THISTED KOMMUNE

Tillæg nr. 4 til Spildevandsplan 2016 - 2021
Kloakering af Hanstholm Havn.
April 2019

Eksisterende kloakplan nr 1 1:1000

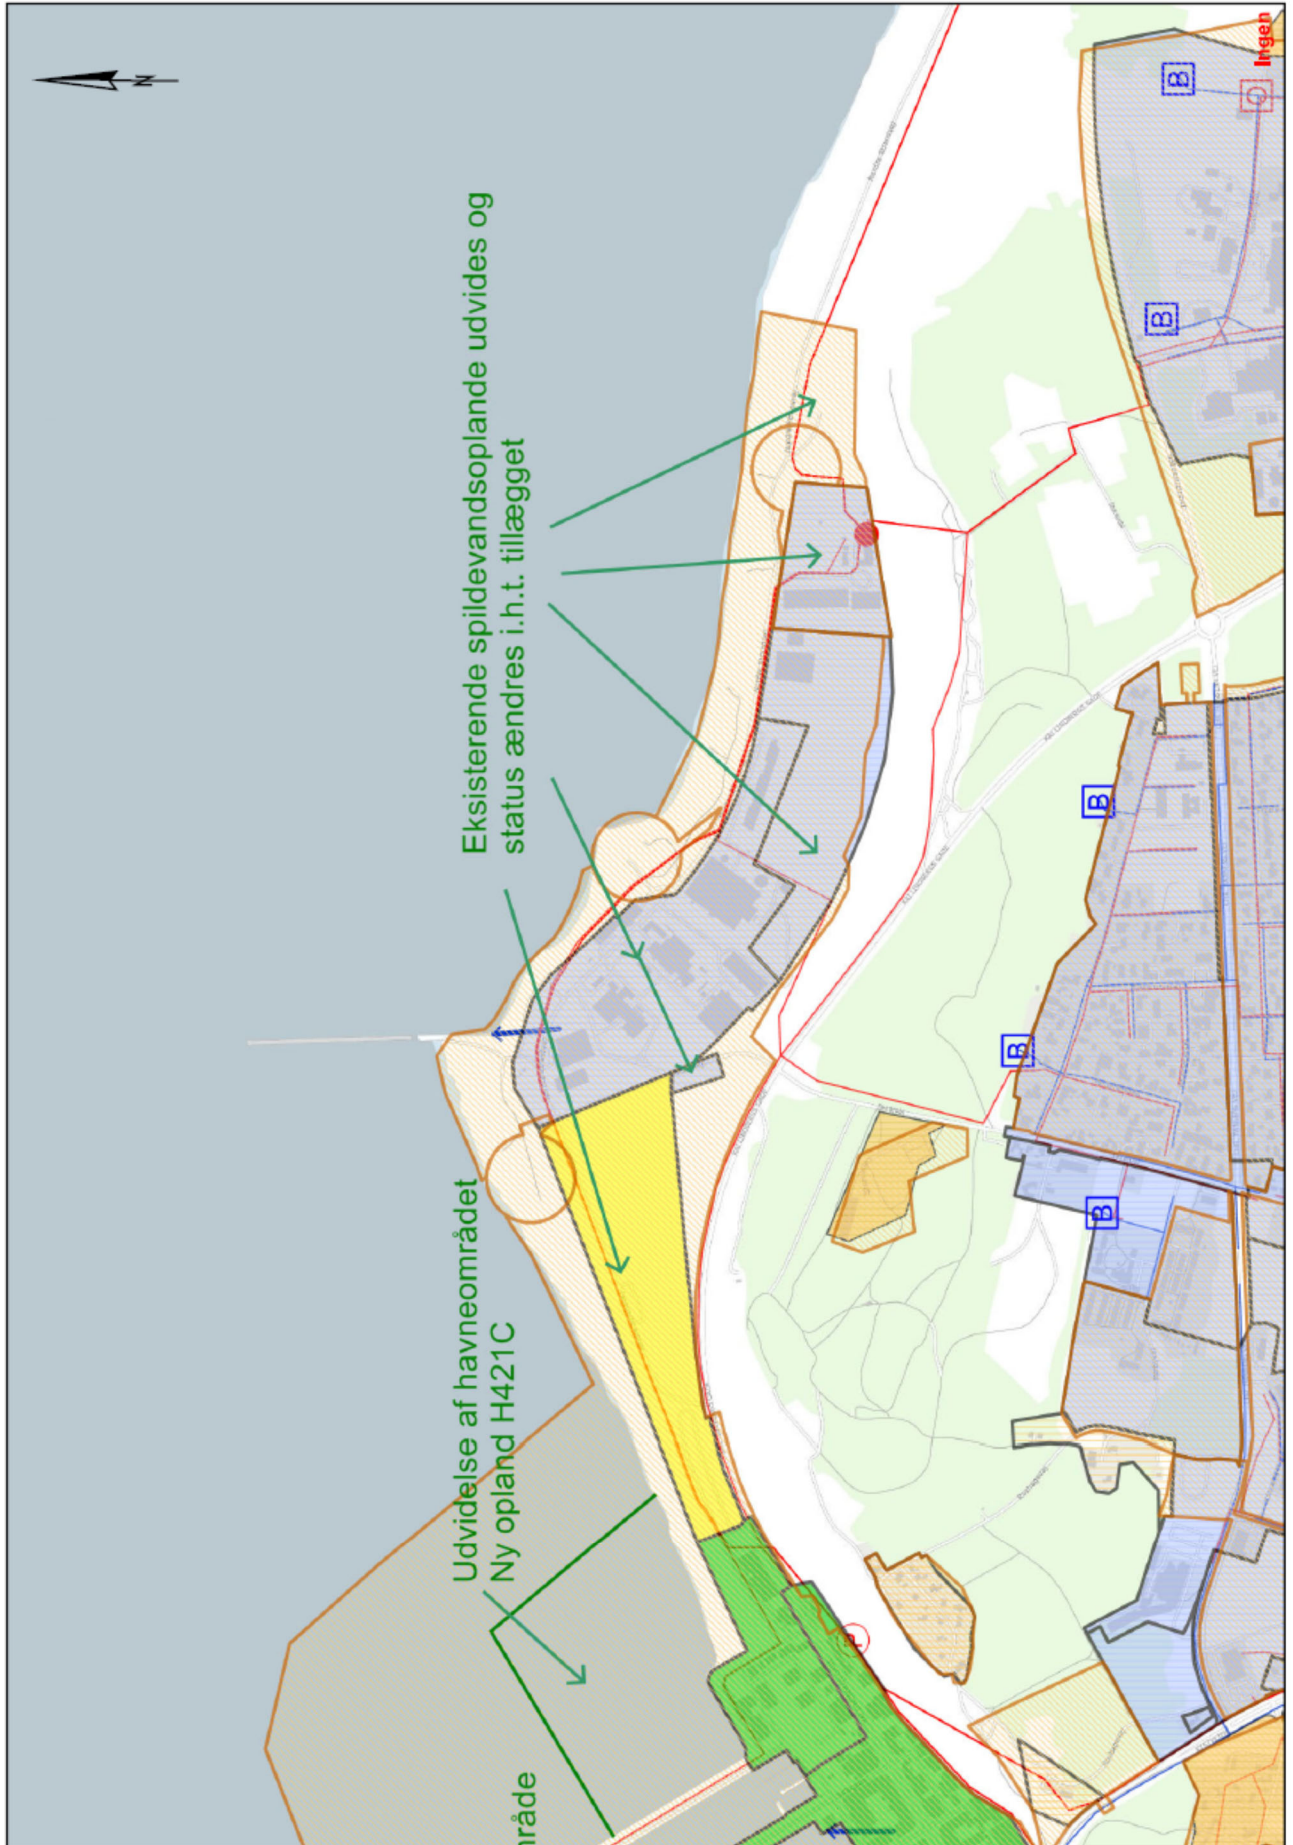
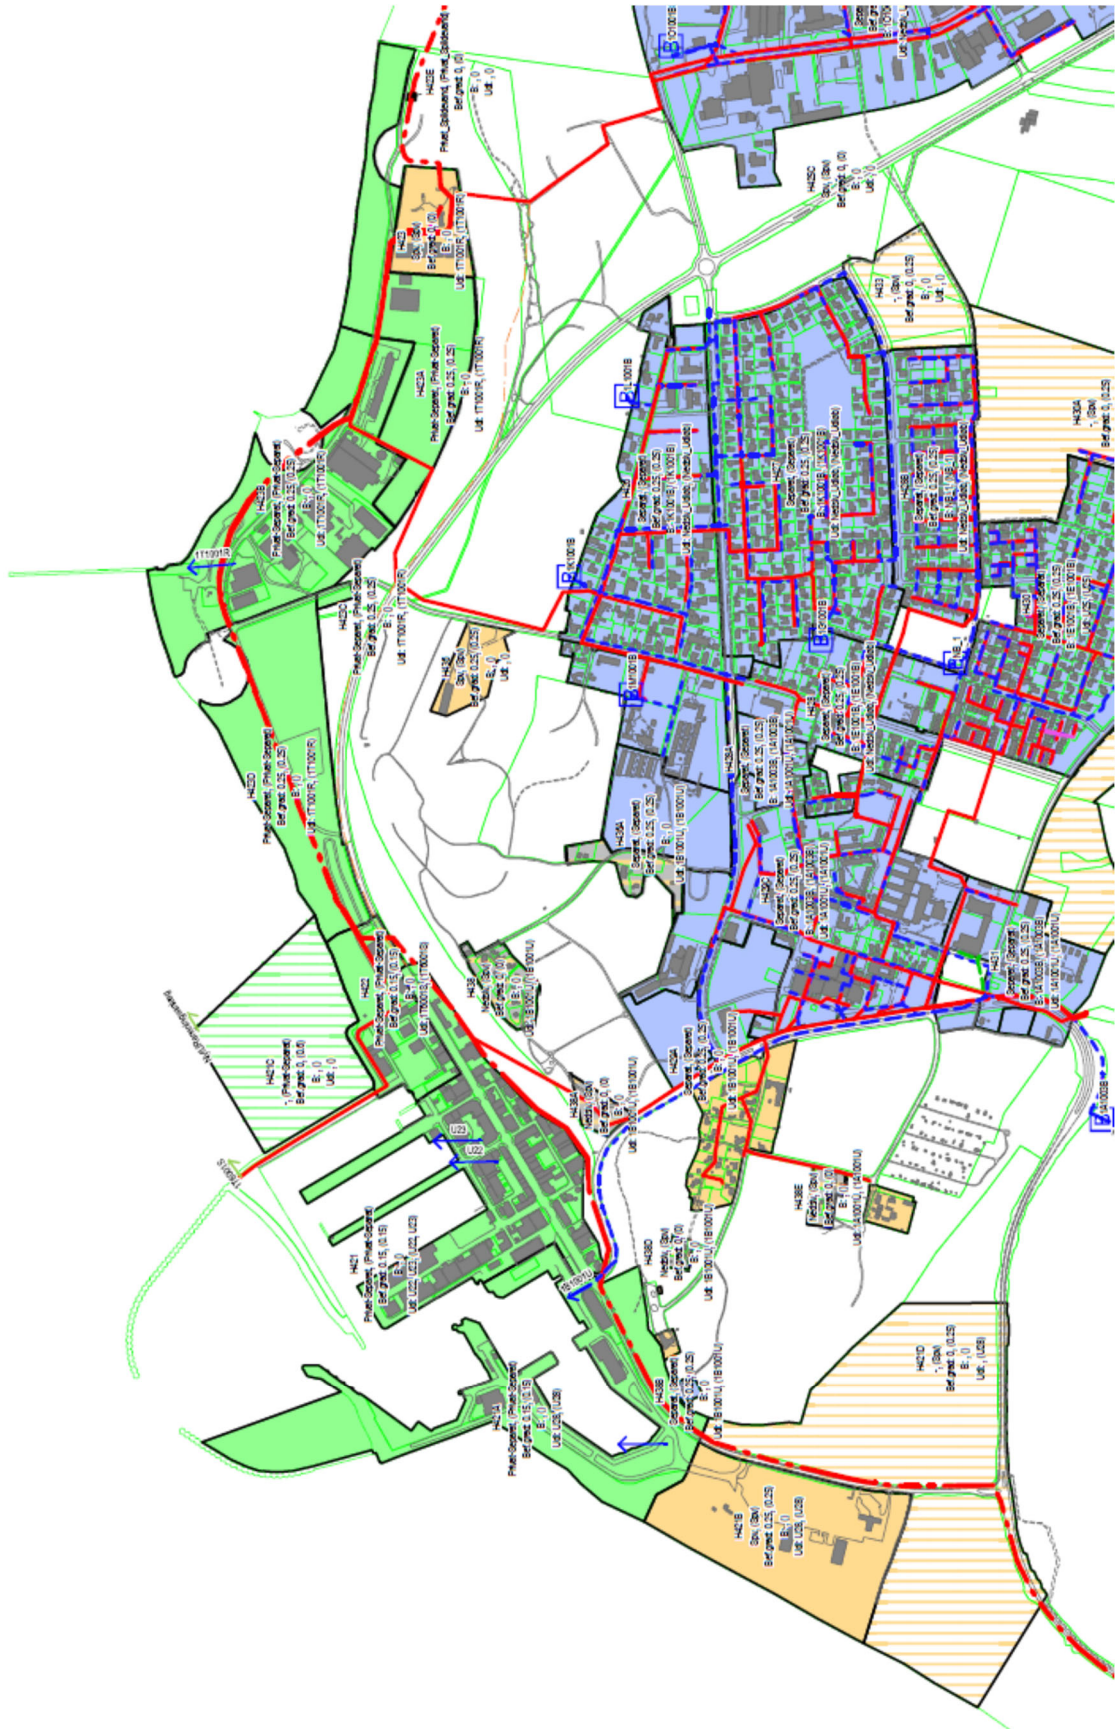
Ændringer ifølge tillægget betyder, at det nye havneareal får oplands nummer H421C, oplandene H421A, H423A, H423B, H423D udvides, så de tilpasses de faktiske matrikulære forhold og kloakopland H423E, toiletbygning til surfere, tilføjes planen. Samtlige oplande bliver udlagt til privat separatkloakering.

Status på følgende kloakoplande H423, Hanstholm Renseanlæg og kloakopland H421B, der tilhører Hanstholm Havn ændres til spildevandskloakerede oplande.

Udvidelse af havnen: revideret spildevandsplan ej målsat
